柏崎刈羽原子力発電所 第7号機  
工事計画認可申請に係る論点整理について  
(指摘事項に対する回答)

2020年5月26日  
東京電力ホールディングス株式会社

# 本日のご説明内容

## ▶ 原子力発電所の新規制基準適合性に係る審査会合の指摘事項に対する回答

施設の設置区間の地下水位設定と観測地下水位との関係（前回審査会合時）

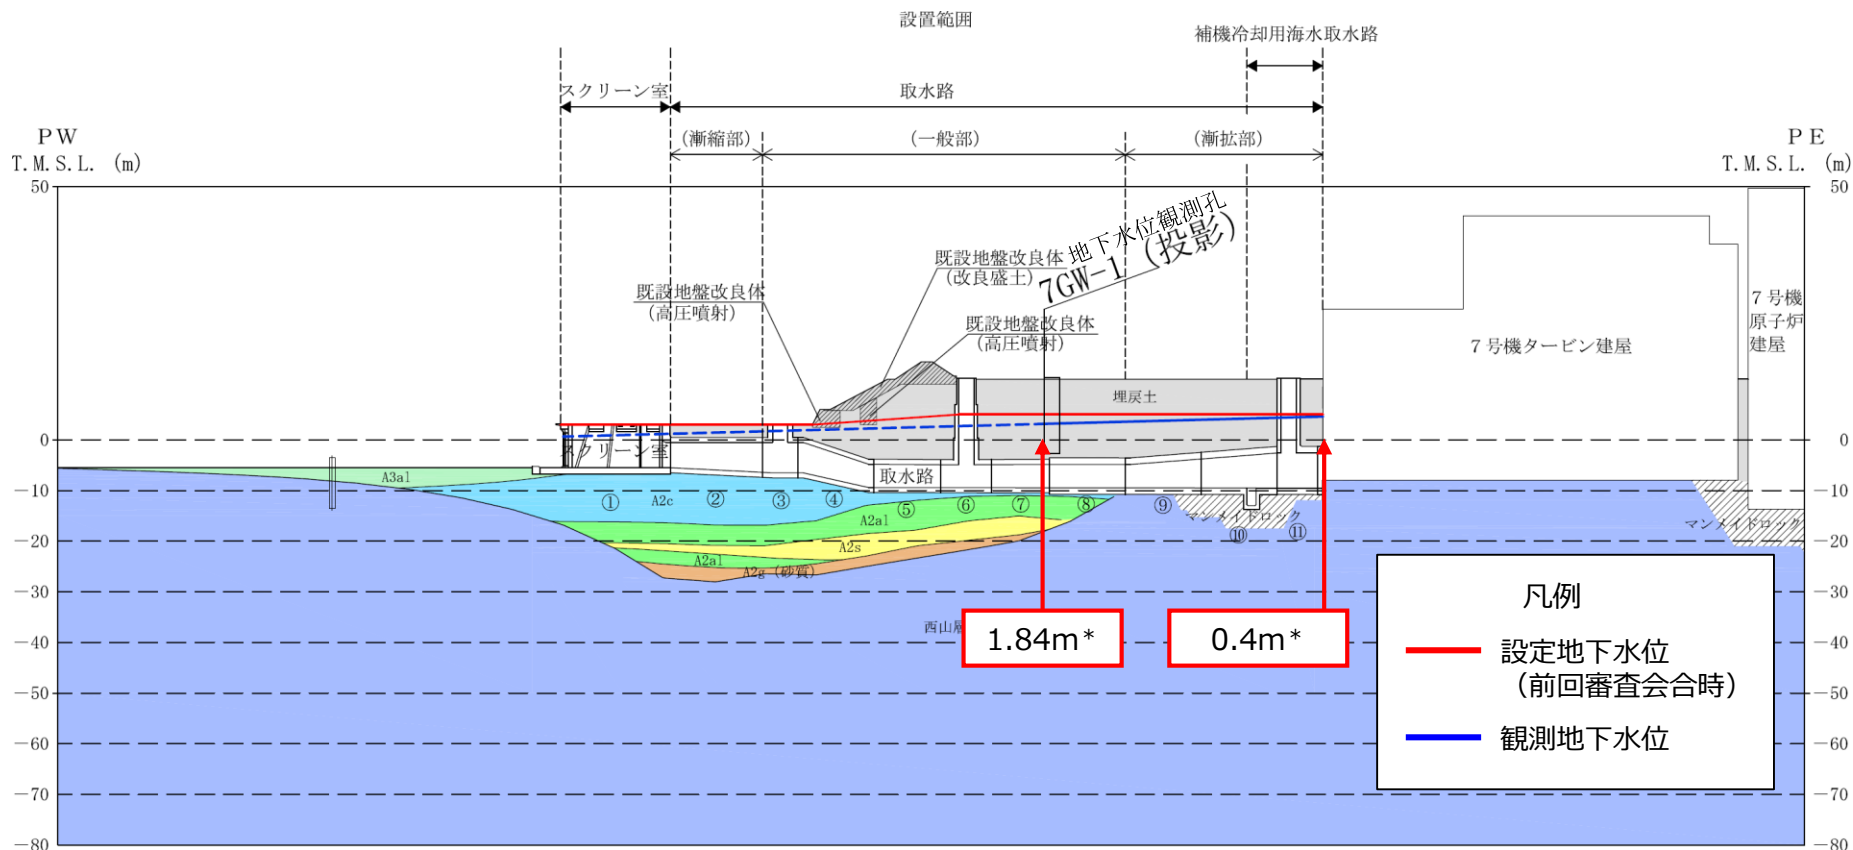
取水路のように延長の長い施設については、その設置区間内での最小余裕を提示し説明すること。その上で、地下水位の上昇要因及び変動要因を考慮した地下水位とするためには、どの程度の余裕を設計用地下水位にもたせる必要があるかも合わせて説明すること。

- 取水路の一部及び補機冷却用海水取水路の耐震評価に用いる地下水位をT.M.S.L.5.0mからT.M.S.L.8.0mに再設定した。
- 6号機施設については、7号機側よりも地下水位が低い傾向にあるが、保守的に7号機施設と同じ地下水位設定とする。

- ご指摘を踏まえ、取水路のように延長の長い施設については、その設置区間内での最小余裕を整理した。

施設の設置区間の地下水位設定と観測地下水位との関係（今回再設定）

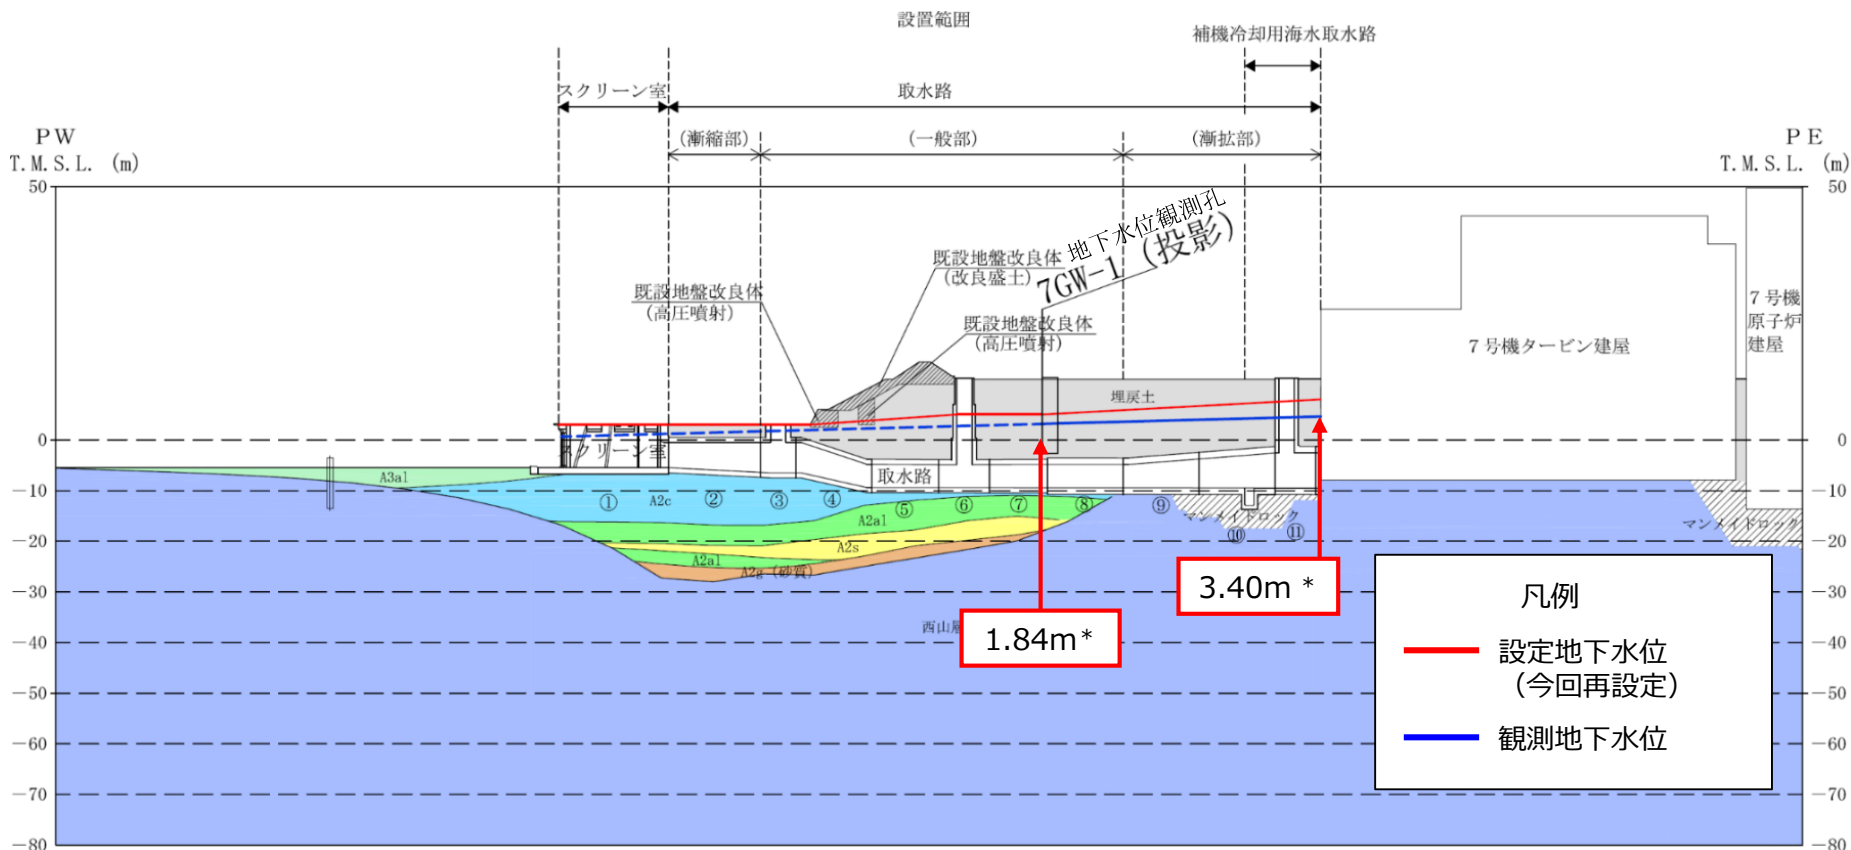
補機冷却用海水取水路及びその近傍の取水路の一部の設計用地下水位について、周辺地下水位の観測をしていないこと、取水路周辺の汀線平行方向の地下水位の変化が小さいことを踏まえ、T.M.S.L.+5.0mとすることの妥当性を説明すること。

- 検討結果を踏まえ、より十分な余裕を確保するため、取水路の一部及び補機冷却用海水取水路の耐震評価に用いる地下水位をT.M.S.L.5.0mからT.M.S.L.8.0mに再設定する。

- 今回再設定した地下水位は、施設の設置区間における観測地下水位に対し、より十分な余裕を有していることを確認した。

## 6号機施設の地下水位設定（回答1-3）

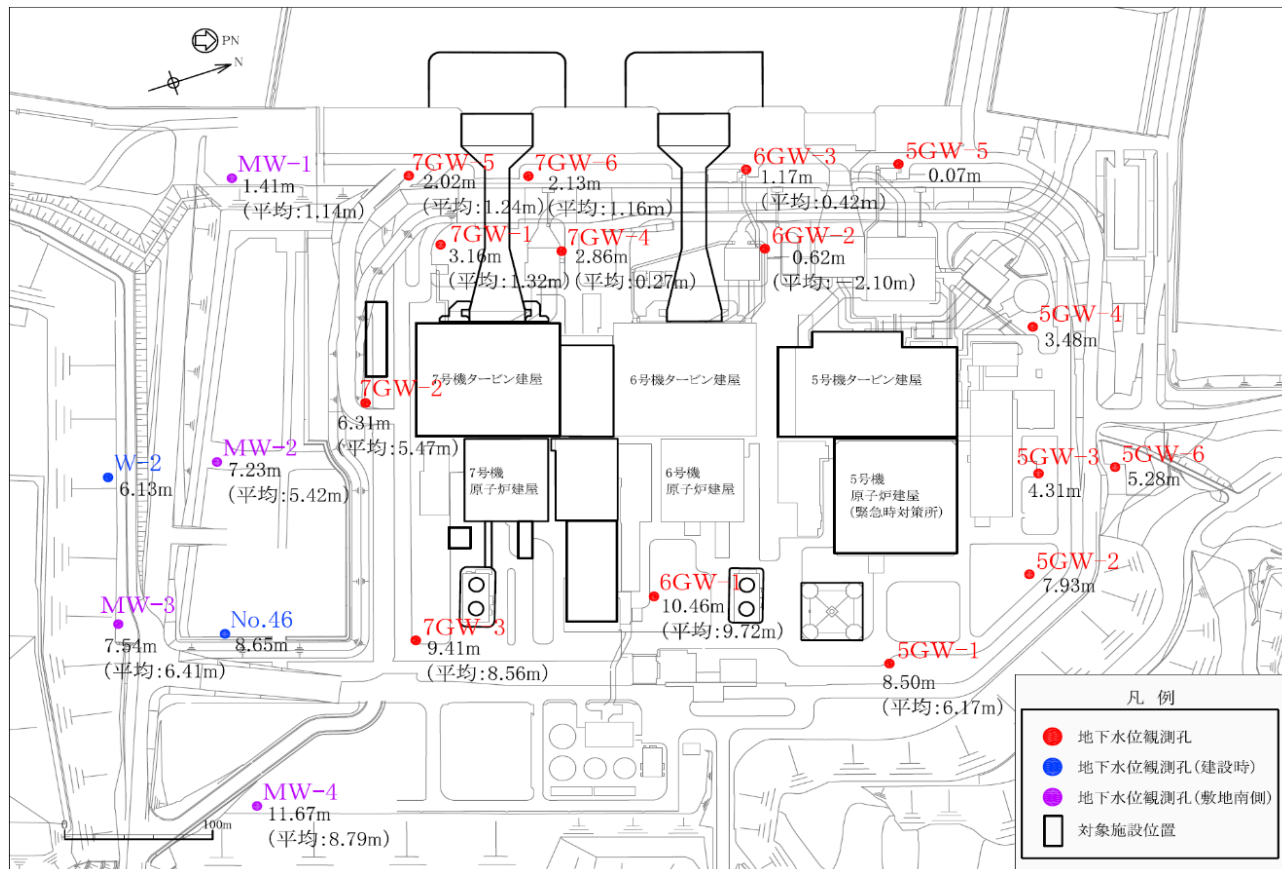
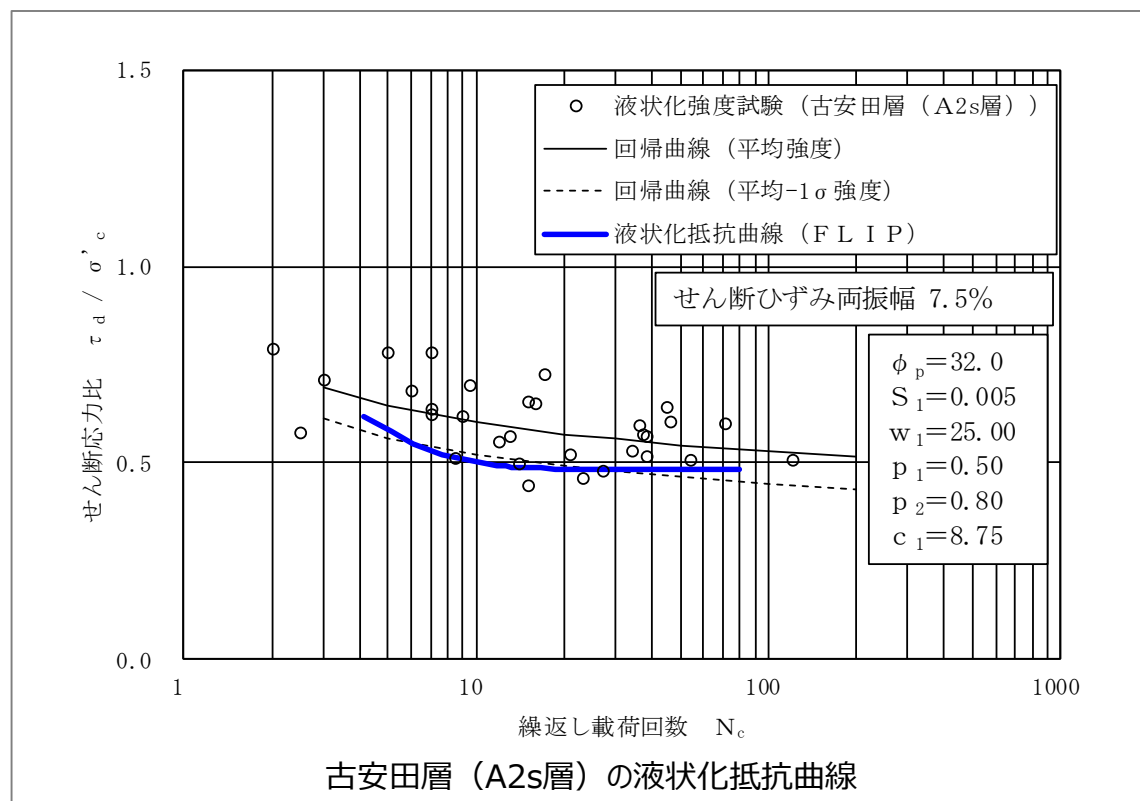
土木構造物の耐震評価における地下水位について、7号機施設及び6号機施設で同じとする根拠を説明すること。

- 6号機施設については、観測記録から7号機施設よりも地下水位が低い傾向が確認できるが、保守的に7号機施設と同じ地下水位設定とする。

地下水位の傾向  
7号機施設 > 6号機施設

【取水路区間】  
7号機施設の最高地下水位  
3.16m (7GW-1)

6号機施設の最高地下水位  
1.17m (6GW-3)

A2s層の液状化強度試験供試体の採取位置

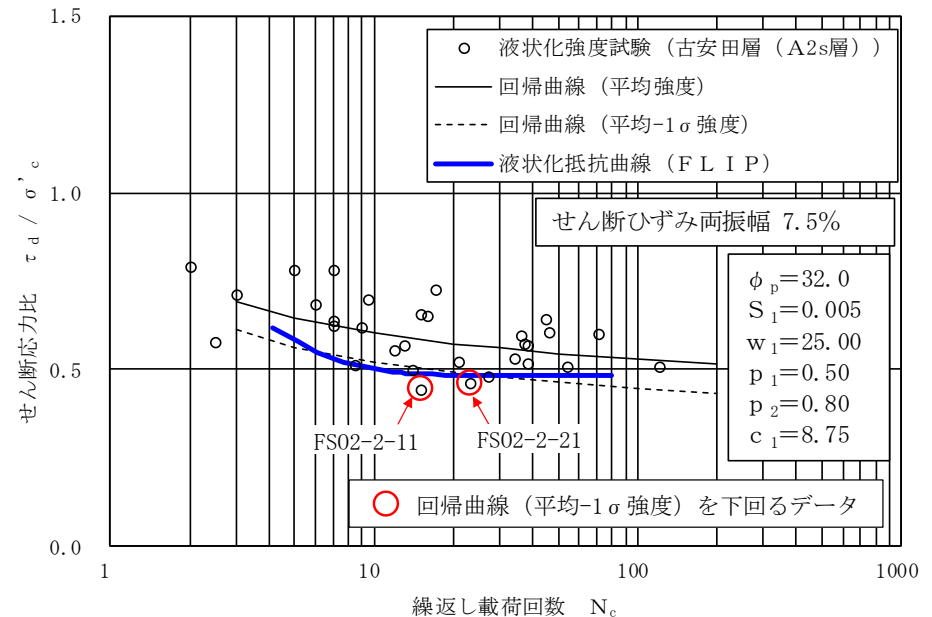
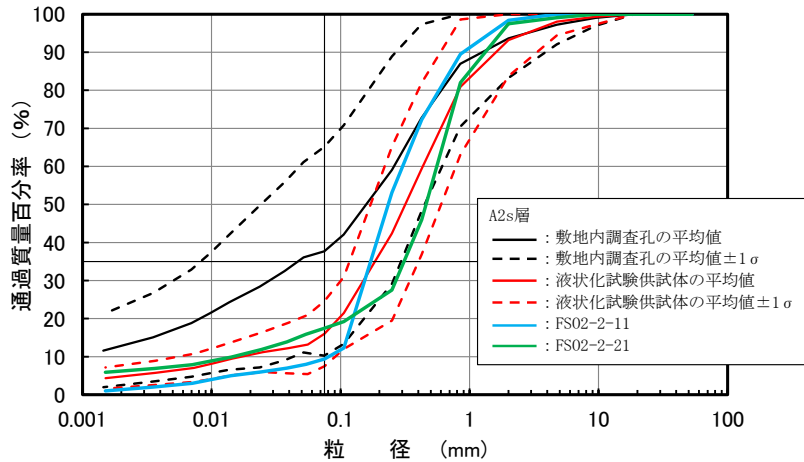
古安田層（A2s層）の液状化強度特性について、液状化抵抗曲線を下回る試験データの採取位置及び代表性を示すとともに、液状化抵抗曲線を下回る試験データが各施設の耐震設計に及ぼす影響の検討の要否を説明すること。

- 古安田層（A2s層）の液状化強度特性について、液状化抵抗曲線を下回る供試体の採取位置及び採取深度を確認し、当該供試体の土質性状及び地層の連続性を検討した。
- その結果、液状化抵抗曲線を下回る供試体は、地盤のばらつきの範囲にあり、地層が広範囲に連続して分布していないことから代表性を有していないことを確認した。
- また、液状化抵抗曲線を下回る供試体の試験データによる感度解析を実施した結果、液状化強度特性の差異が耐震評価に与える影響がないことを確認した。

- A2s層の液状化強度試験結果における、液状化強度曲線の回帰曲線(平均-1 $\sigma$ 強度)を下回る2つの供試体(FSO2-2-11,FSO2-2-21)について詳細に検討する。
- A2s層の液状化強度曲線の回帰曲線(平均-1 $\sigma$ 強度)を下回る供試体は、7号機のスクリーン室・取水路の近傍で採取されており、当該供試体の土質性状及び採取箇所地層の連続性について検討する。

護岸からの距離と地表面鉛直変位の関係（南断面）

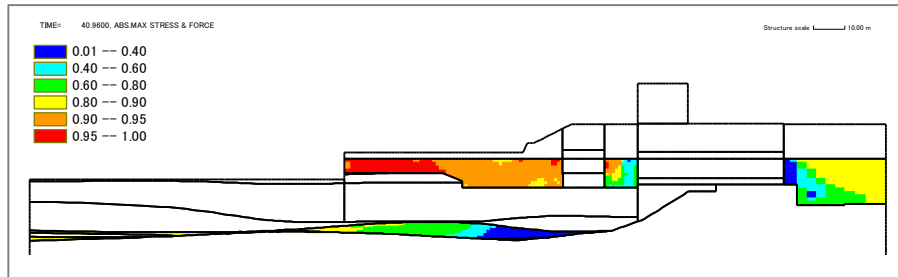
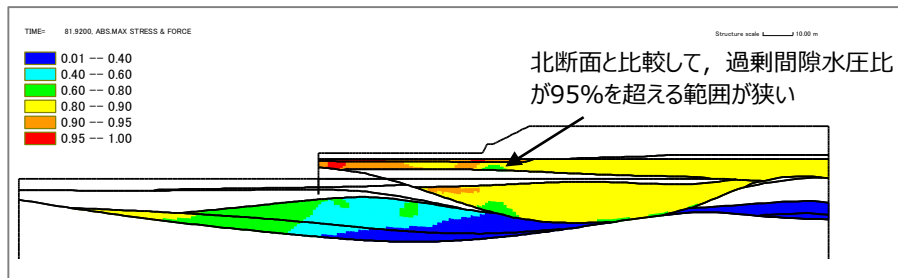
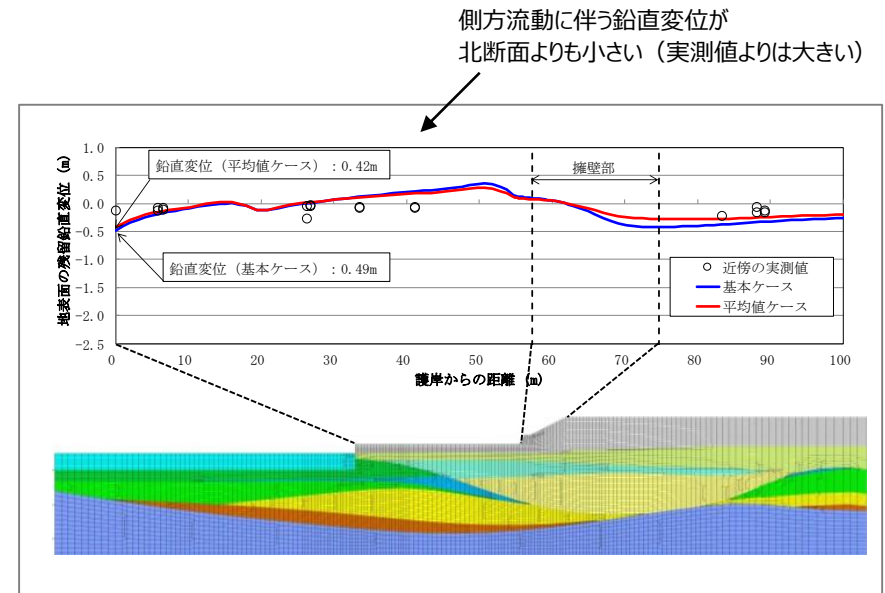
新潟県中越沖地震時の実測と再現解析結果の鉛直変位における比較について、基本ケースと平均値ケース、実測値と解析結果に差が生じていない理由を詳細に説明すること。また、最大過剰間隙水圧比及び最大せん断ひずみと地盤変位との関係性について説明すること。

設定した減衰定数の保守性及び適用性について、考察して説明すること。

- 南側断面は、北断面と比較して過剰間隙水圧が95%を超える範囲が狭いため、側方流動による鉛直変位量が比較的小さく、基本ケースと平均値ケースとの間の差異が小さくなったものと考えられる。
- 再現解析において、有効応力解析コード (FLIP)は、地表面が海側に変形した実測値の傾向を再現できており、再現解析の変形量が実測値を概ね上回る評価ができていることから、適用している減衰定数と解析用物性値は、耐震評価を実施する上で保守性を有しており、適用性があると判断できる。

- 南側断面は、北断面と比較して過剰間隙水圧が95%を超える範囲が狭いため、側方流動による鉛直変位量が比較的小さく、基本ケースと平均値ケースとの間の差異が小さくなったものと考えられる。
- 再現解析において、有効応力解析コード（FLIP）は、地表面が海側に変形した実測値の傾向を再現できており、再現解析の変形量が実測値を概ね上回る評価ができていることから、適用している減衰定数と解析用物性値は、耐震評価を実施する上で保守性を有しており、適用性があると判断できる。

K6,7 海水貯留堰 平面図

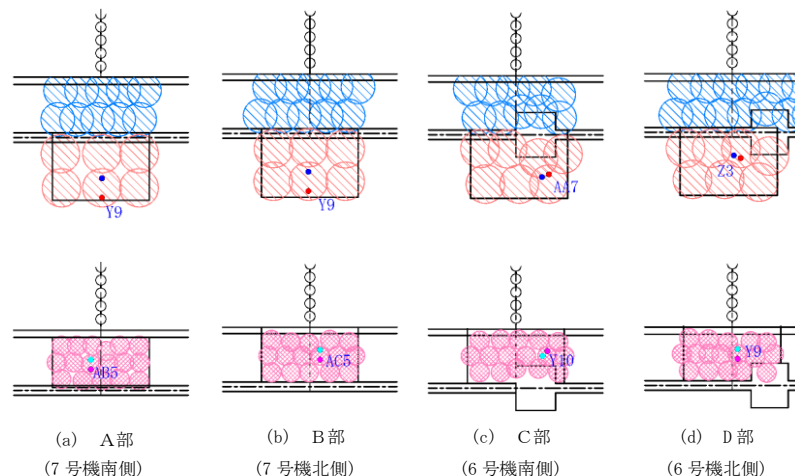
地盤改良体の物性値の確認方法について、施工工法ごとに試験の方法、試験体の採取位置の考え方及び施工管理基準を説明すること。

- 新設地盤改良体の中で、竣工後の事後調査により、物性値が得られたものについては、設計値と調査結果を比較し、設計値に基づく物性値の妥当性を確認する。

設計値以上の強度と剛性を有していることを確認

## 格納容器圧力逃がし装置基礎における変形の抑制効果の確認（回答4-2）

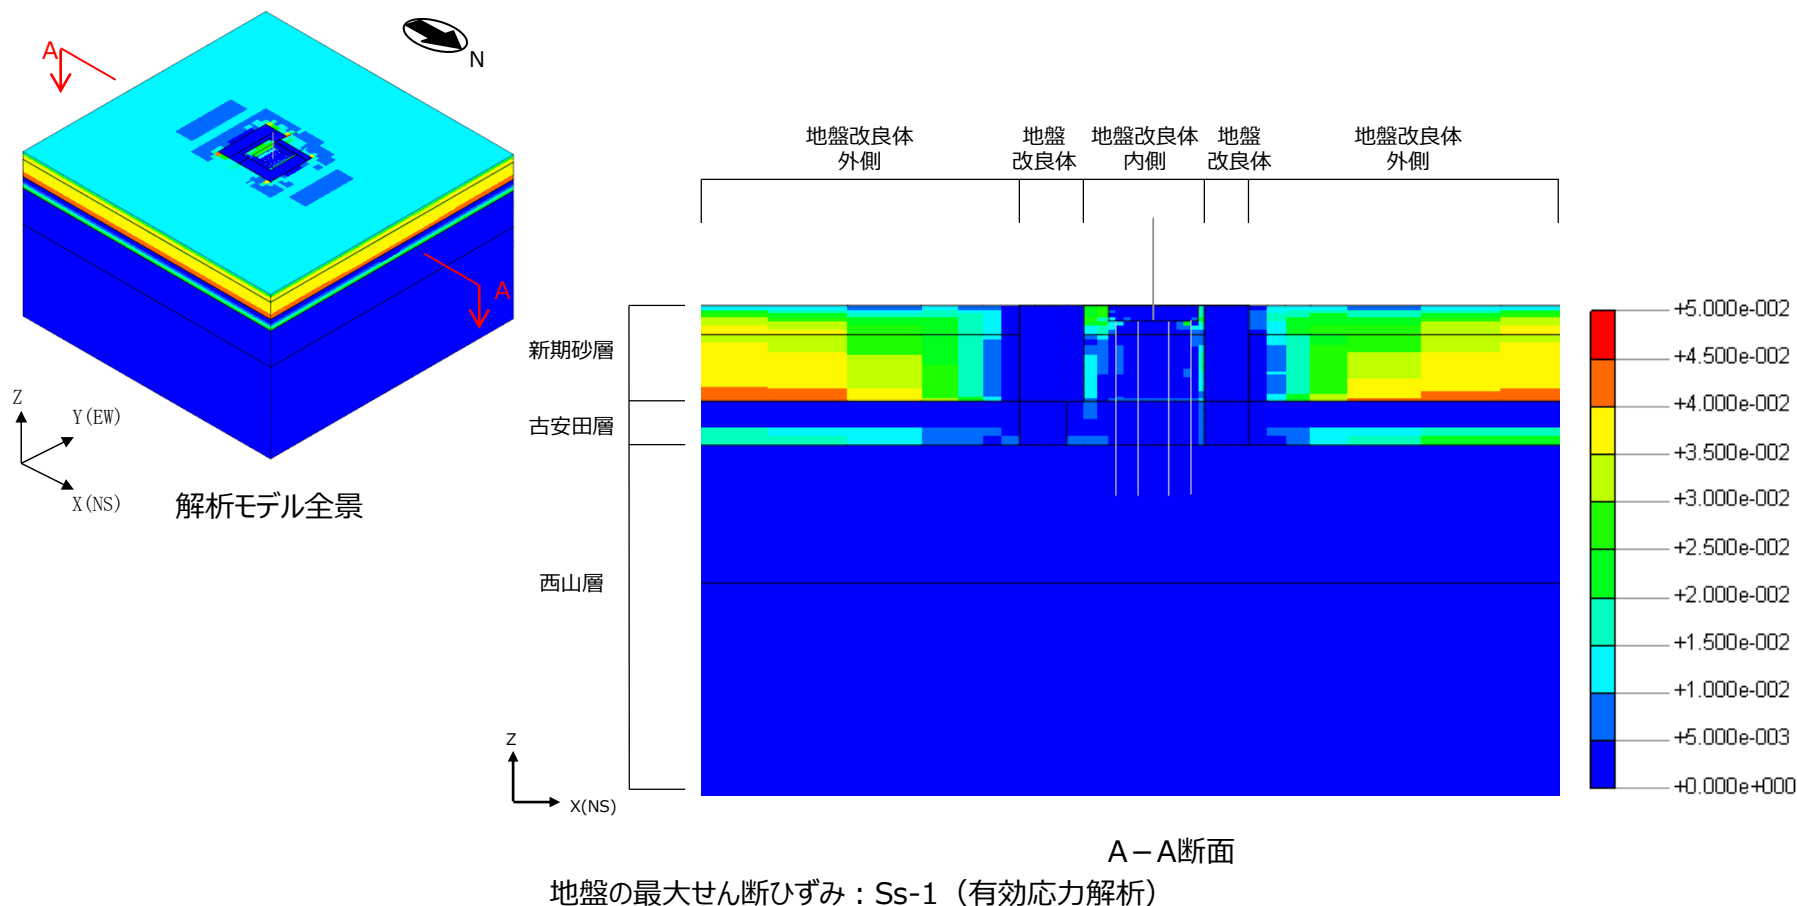
液状化の影響を考慮した各施設の設計について、対策工の実施範囲、物性値の設定等の設計の考え方及び評価対象施設の設計結果を含む対策工の成立性を説明すること。また、埋戻土層等の対策工について、適切な範囲、仕様等を考慮した保守的な設計としていることを説明すること。

- 基準地震動Ss発生時、地盤改良体外側の周辺地盤が大きくひずむ（変形する）のに対し、地盤改良体内側の装置基礎直下地盤では地盤改良体が水平変形を拘束することにより、ひずみ（変形）を抑制できていることを確認した。
